监 理 报 告

工程名称: 丹阳嘉信电力发展有限公司丹阳市延陵
镇 15 兆瓦全额上网分布式渔光互补地面光伏电站项目

编号: ZHJL-JLBG-001

编号：ZHJL-JLTZ-005

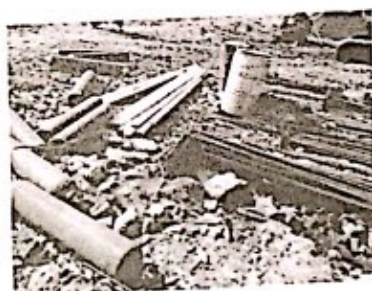
2018 年 5 月 9 日经我监理巡查发现，施工现场存在以下安全问题（见附图）：

1、联兴箱变底板施工，钢材切割过程中氧气瓶与乙炔瓶安全距离不符合要求，规范要求两瓶之间安全距离不得小于 5M。

2、联兴施工现场油桶无可靠防护措施，存在安全隐患，要求你单位对油桶周边进行安全围护，添加明显标识。

现要求你施工单位立即对以上问题进行整改，若未按要求进行整改所造成的后果由你单位进行承担，另要求你单位在 1 日对此通知单进行书面回复。

编号：ZHJL-JLTZ-006

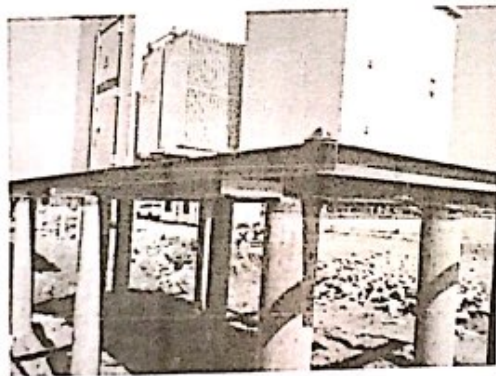
经我监理巡查发现，SVG 充电室、逆变器等设备已吊装完成，但底座槽钢未刷防锈漆，未做防腐处理（见附图），现场槽钢已锈蚀。

现要求你施工单位立即对逆变器底座进行防锈、防腐处理，按要求进行整改。并对后续施工过程中出现的槽钢锈蚀情况按此次整改要求进行处理。若未按要求进行整改所造成的后果由你单位进行承担，另要求你单位在两日对此通知单进行书面回复。
